平成 27 年 10 月 9 日 公告

九条抽水所外1か所ポンプ設備工事

設計図書の一部に表記誤りがありました。下記正誤表をご確認ください。

正誤表

東西系抽水所	
名	平成27年度 九条抽水所外1号ポンプ設備工事
種	防食塗装工事
尺度 1/100	全張 60 内 54
大阪府建設局下水道河川下水道課	日付 平成27年7月

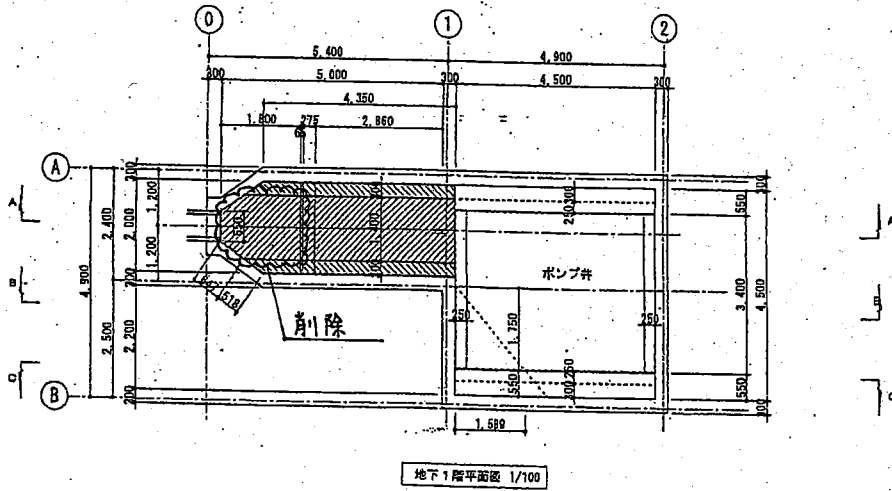
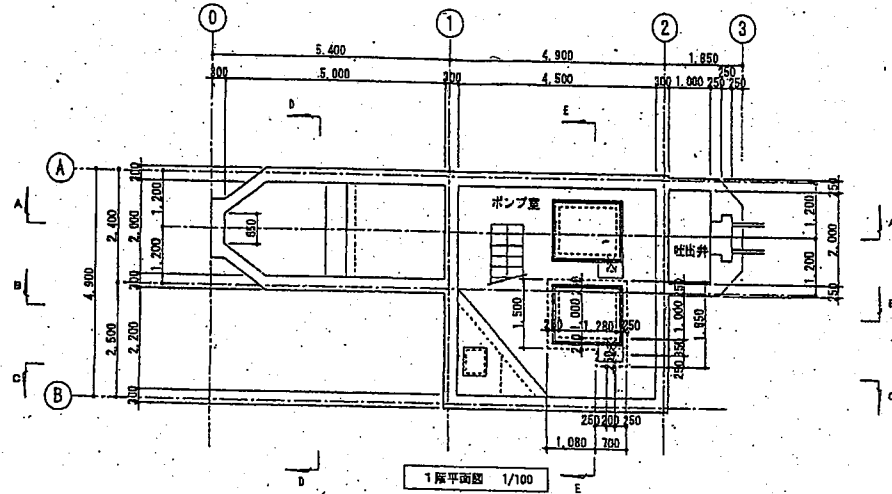
No.4 図面第58号	既設建造物の施工箇所の修正 (別紙のとおり)
No.5 図面第50号～第60号	不鮮明であるため、解像度を上げた図面に差し替える

削除箇所。防食塗装を行う箇所
 削除工事のための、削除箇所は不要箇所

削除箇所
 削除箇所
 削除箇所
